Betr.: Stellungnahme zum Bewirtschaftungsplan und Maßnahmenprogramm im Rahmen der EG-WRRL (EU-Wasserrahmenrichtlinie) für die Oberflächengewässer in den Gemarkungen der Gemeinde Waldems

Stellungnahme mit Anregungen und Bedenken

Wasserkörper Mittelrhein

1.0 Emsbach oberhalb Eisenhammer Mühle (51770 ID Querbauwerk)

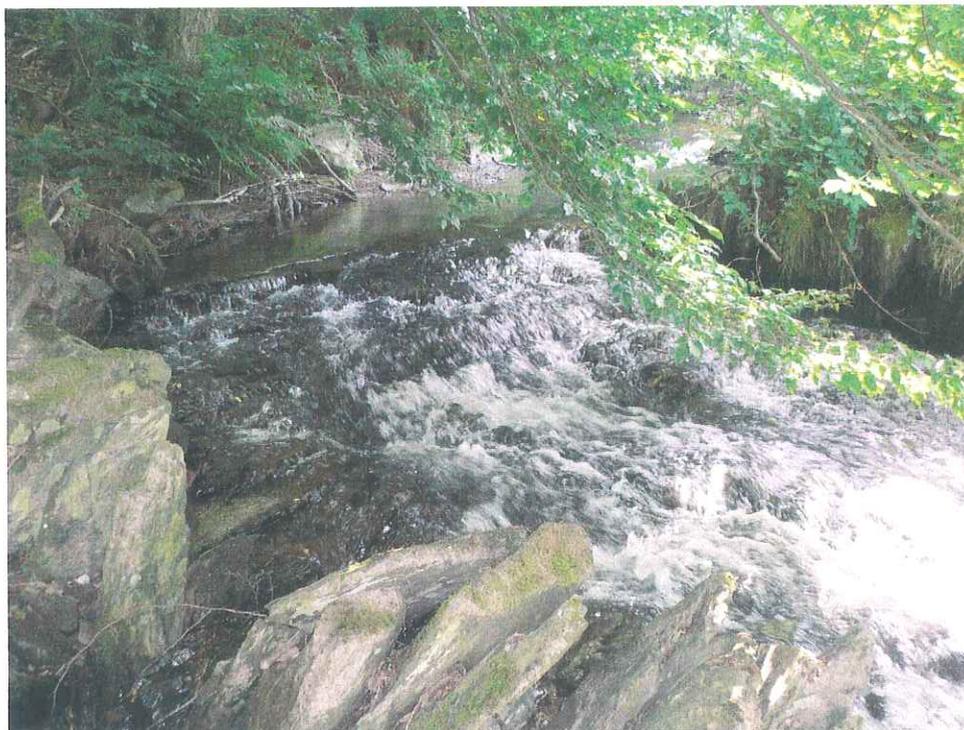
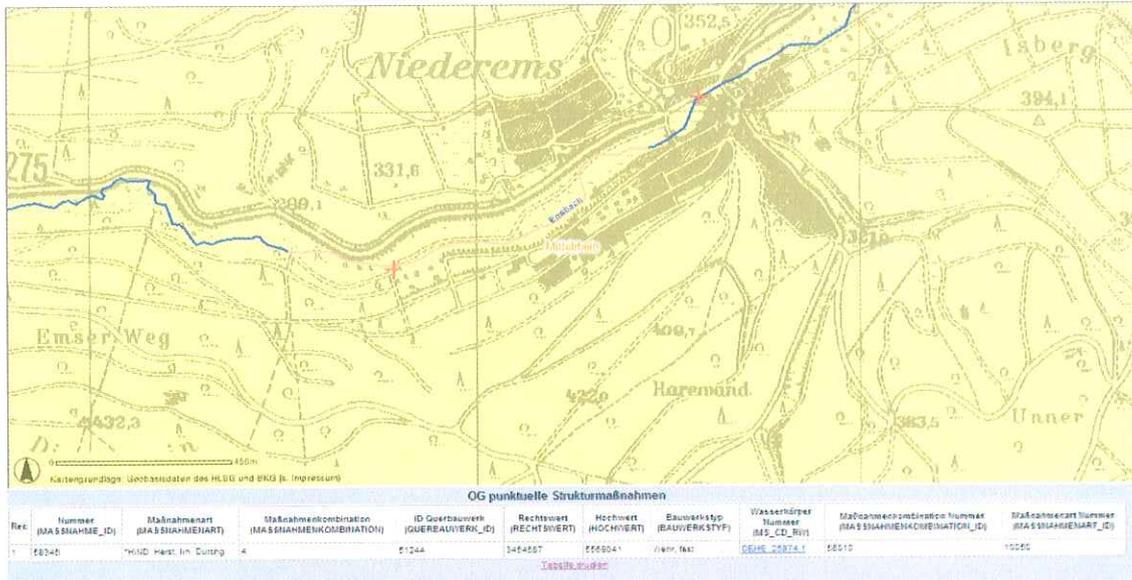
Laut dem Entwurf Maßnahmenprogramm besteht ein Querbauwerk und die Herstellung der Durchgängigkeit 58346 (Maßnahmen ID) soll erforderlich sein.

Wie aus den Lichtbildern der Ortsbegehung vom 27.5.2009 ersichtlich ist besteht kein Querbauwerk und somit kein Handlungsbedarf. **Die 51770 ID Querbauwerk ist zu streichen.**

4.0 Emsbach zwischen Niedererems- Esch (10031 und 10042 Maßnahmenart ID)

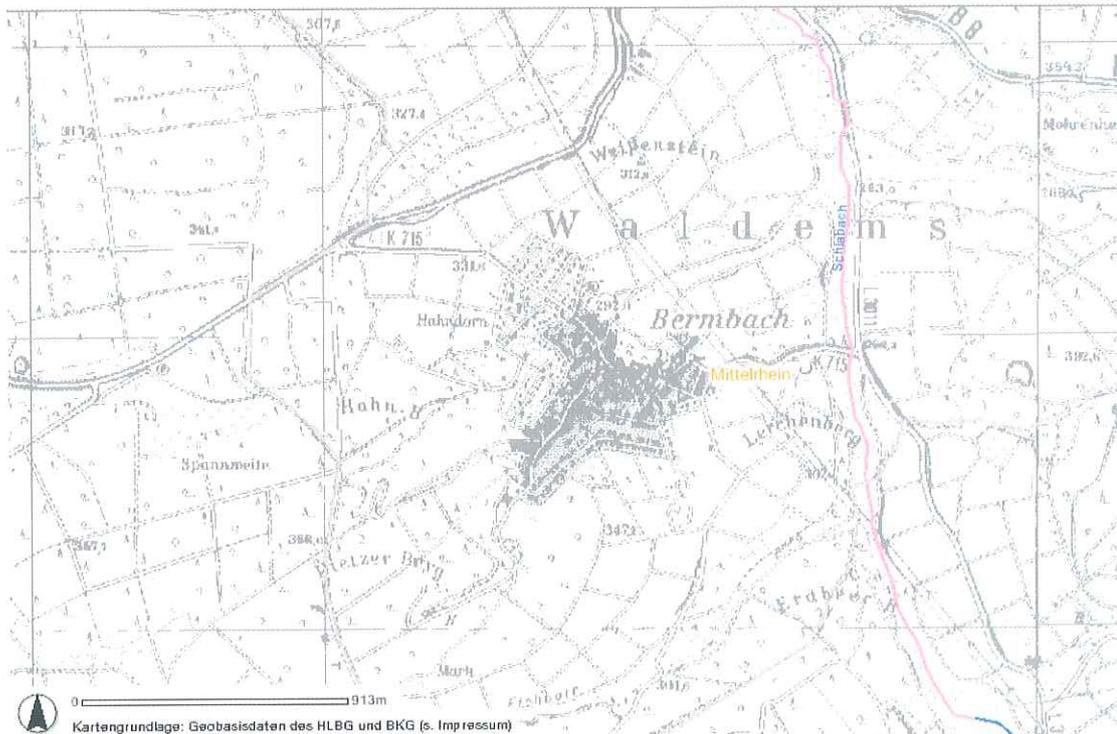
Ferner zeigte die Begehung, dass keine durchgängige Gestückerung 10042 (Maßnahmen ID) in Form von Nassauer Gestück vorhanden ist.

Bezüglich der Strukturmaßnahmen wie Entfernung des einzeln oder in Gewässerabschnitten teilweise noch verbliebenen Nassauer Gestück zeigt der folgende hydraulische Nachweis, dass mit einer Entfernung Hochwasserschäden drohen.

Die errechnete Schleppspannung zeigt, dass die Entfernung des Restgestück wasserwirtschaftlich nicht sinnvoll ist, sondern zu Hochwasserschäden in Form von zusätzlichen Kolkausbildungen führt.

Bereits an anderen Gewässerabschnitten durchgeführte bauliche Maßnahmen (unsachgemäßer Rückbau) haben erhebliche Kolkbildungen zur Folge gehabt.

Die Maßnahmen ID 10042 Entfernung der Sicherung ist zu streichen.
